VERFÜGUNG

vom 19. November 2004

Zürich. Kantonaler Gestaltungsplan Schweizerisches Landesmuseum Zürich

Festsetzung (§ 2 PBG)

Gestaltungsplan M 1:1000

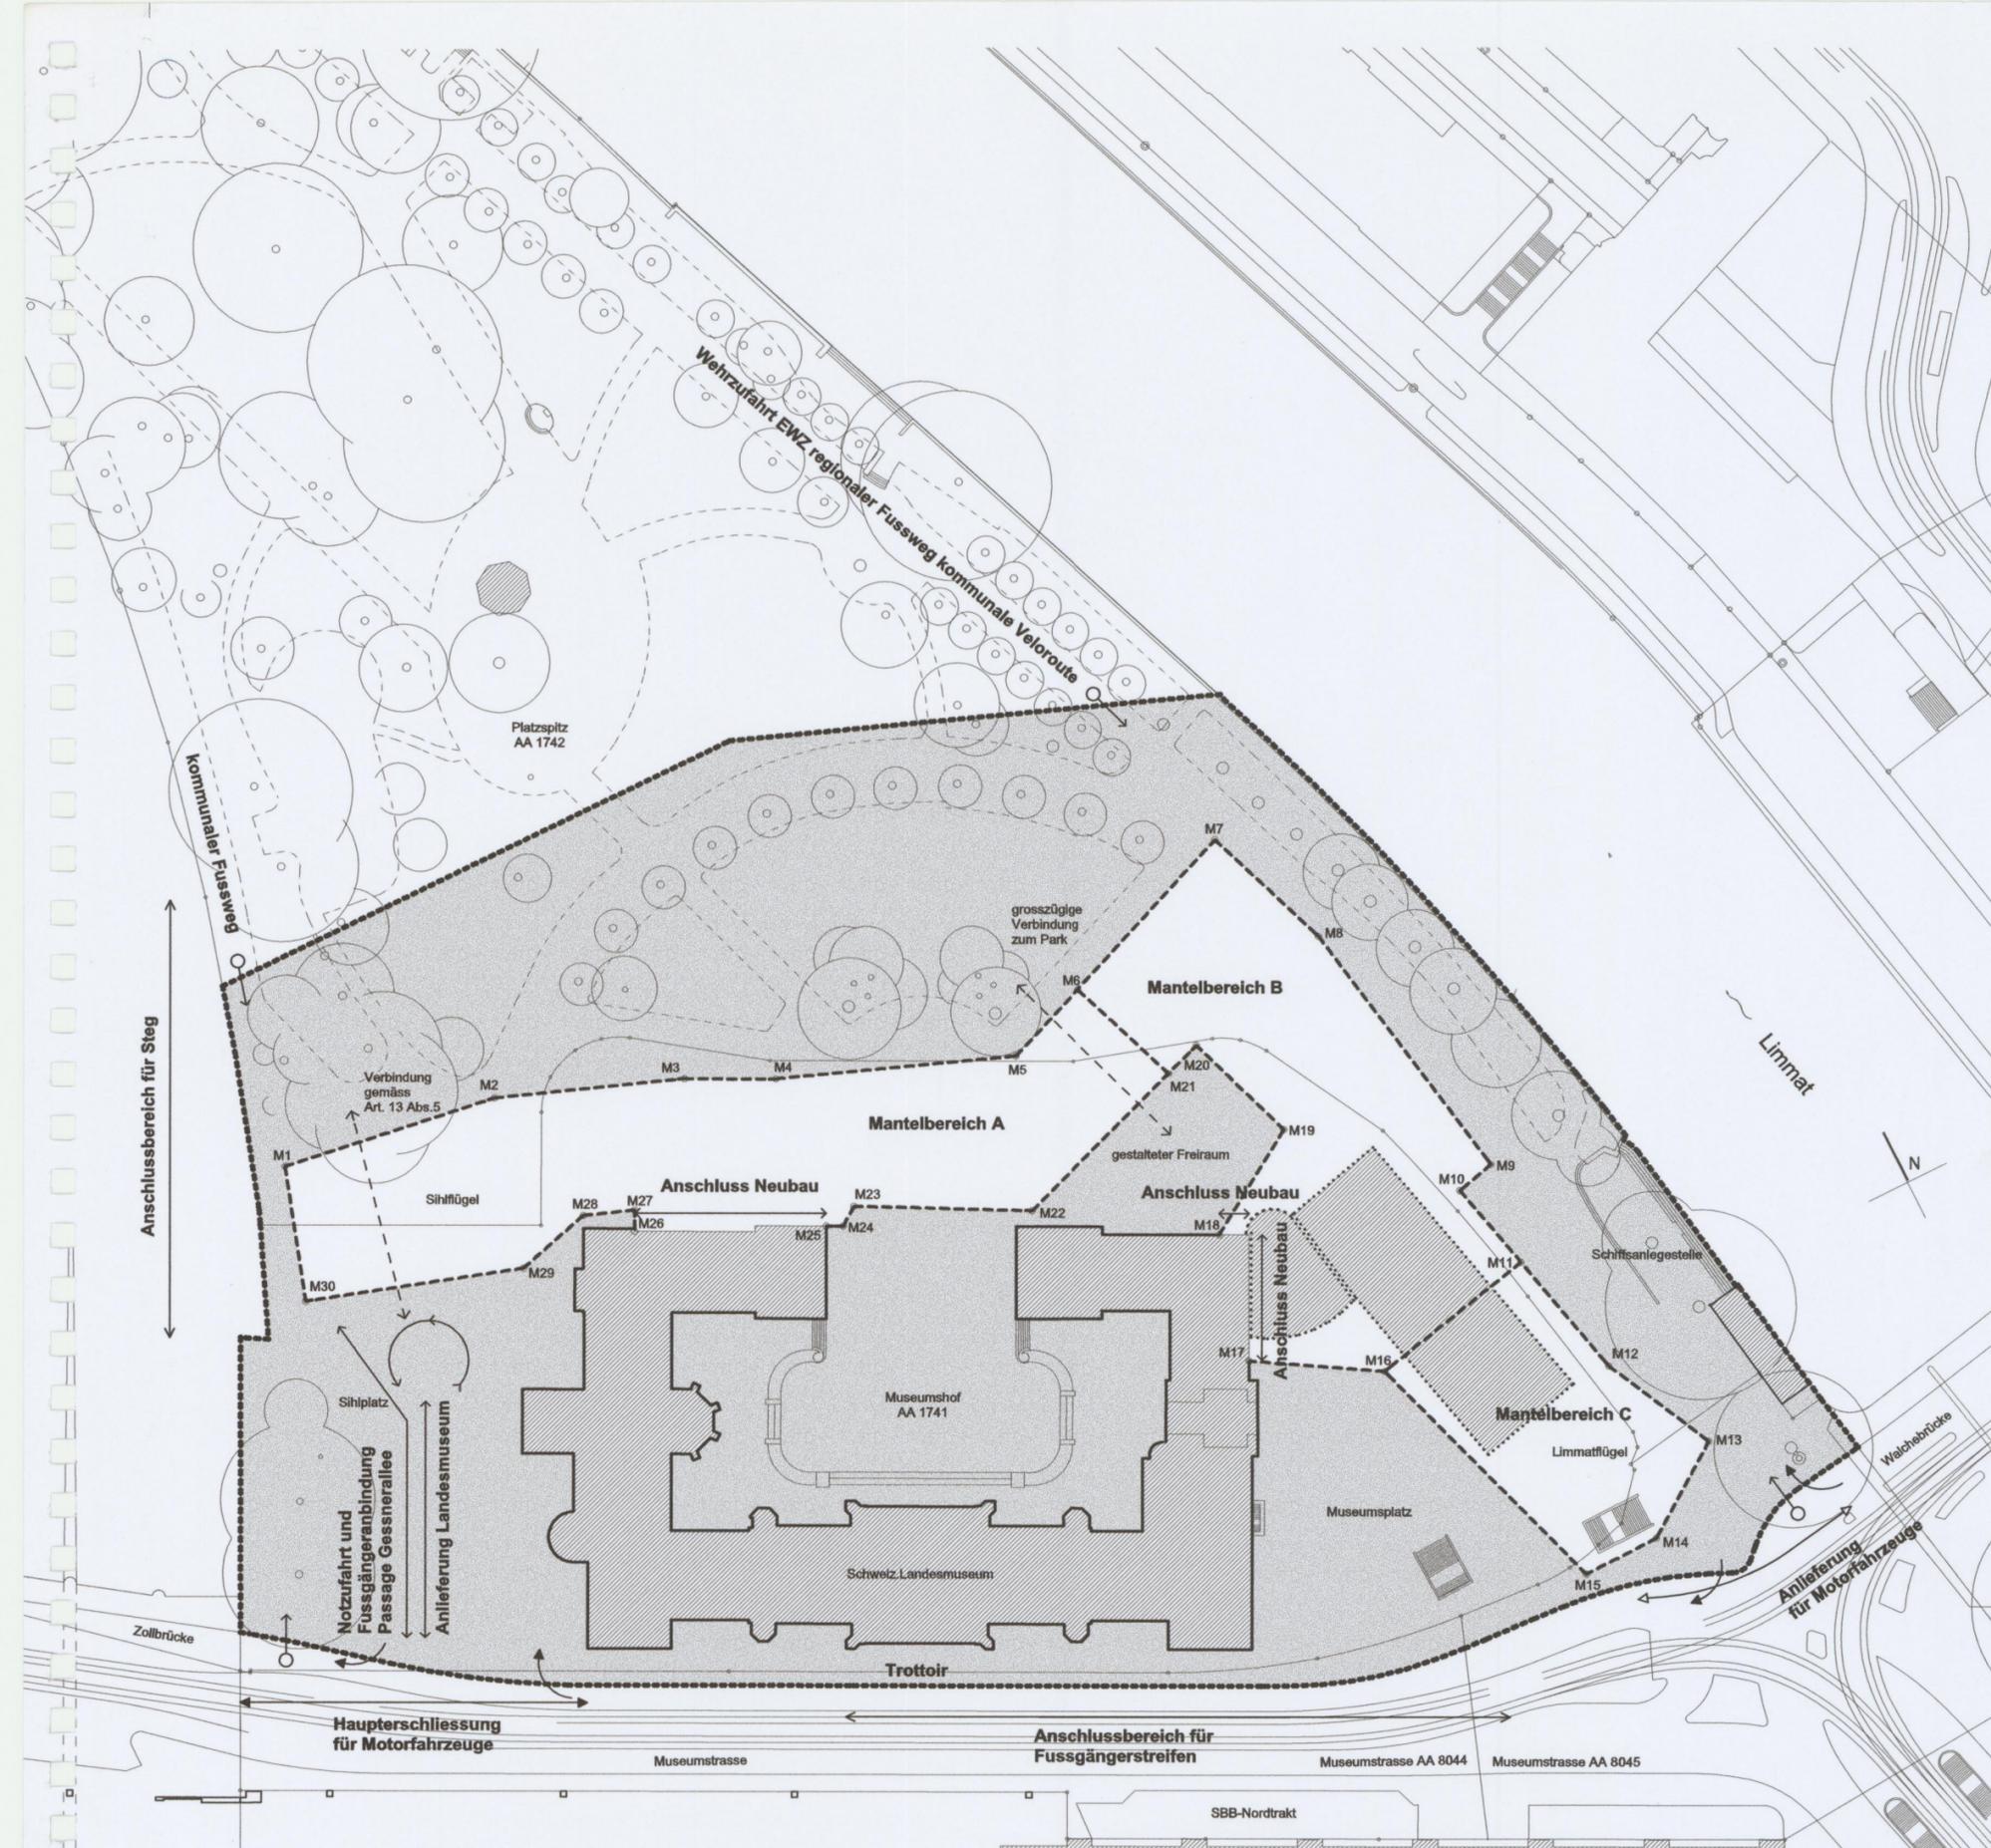
Weiter wird eine Reduktion der Gebäudehöhe im Mantelbereich C auf 25 m beantragt. Bisher liess der Mantelbereich C eine Gebäudehöhe von 40 m und damit einen erheblichen Projektierungsspielraum zu. Diese Lösung wurde gewählt, weil das Landesmuseum im Bereich des Kunstgewerbeflügels ursprünglich anstelle des Altbaues einen Neubau mit mehr Nutzfläche vorsah und mit der Erhaltung des Kunstgewerbeflügels einen Kompromiss eingegangen ist; der Mantelbereich C soll eine Kompensation ermöglichen und Gelegenheit schaffen, vor dem Kunstgewerbeflügel ein neues städtebauliches Zeichen zu setzen.

Die Einwendung beantragt ferner eine Verengung des Mantelbereichs zwischen den bisherigen Punkten M27 und M31, eine Verschiebung des Punktes M23 nach Norden und eine Verengung zwischen den Punkten M8 und M14.

Eine Einwendung beantragt eine Ergänzung des Gestaltungsplans in dem Sinn, dass eine gedeckte Hochbrücke vom Museum weg über die Sihl geführt werden kann.

Aufgrund der Einwendung wird im Mantelbereich C die zulässige Gebäudehöhe (§ 280 PBG) auf 32 m reduziert. Die reduzierte Gebäudehöhe übersteigt die Firsthöhe des Kunstgewerbeflügels noch um 6 m. Dachformen und Dachaufbauten sind bis auf eine Höhe von 35 m gestattet. Der bestehende Turm beim Eingang zum Hauptgebäude mit einer Gesimshöhe von rund 41 m, einer Firsthöhe von rund 51 m und einer Glockenturmhöhe von rund 66 m wird damit nicht negativ konkurrenziert.

Im Zusammenhang mit der Modifikation des Westflügels des Erweiterungsbaus (Abdrehung nach Süden) wurde der Gestaltungsspielraum wesentlich reduziert, zwischen den bisherigen Punkten M27 und M31 auf 1 m bis 4 m. Bei einer weiteren Reduktion wird der von § 83 Abs. 2 PBG verlangte Gestaltungsspielraum zu stark eingeengt. Der bisherige Punkt M23 befindet sich gegenüber dem Punkt M5, wo zum Schutz des zweiten Ginkgo-baums die Mantellinie um ca. 5 m zurückgenommen wird. Bei einer Verschiebung des Punktes M23 nach Norden ginge der Projektierungsspielraum praktisch verloren. Beachtung verdient in diesem Zusammenhang, dass im Projekt zum Gestaltungsplan auch in der modifizierten Form zwischen den bisherigen Punkten M21 und M23 im Bereich des Sockel- und des Erdgeschosses ein offener Durchgang zum Park vorgesehen ist. Damit wird die Möglichkeit einer grosszügigen Lösung dokumentiert.

Zwischen den bisherigen Punkten M10 und M14 wird die Mantellinie teilweise zurückgenommen. Insofern wird der Einwendung teilweise entsprochen.

Der Mantelbereich A an der Sihl wird entsprechend der Einwendung auf den Gewässerabstand gemäss § 21 des Wasserwirtschaftsgesetzes zurückgenommen.
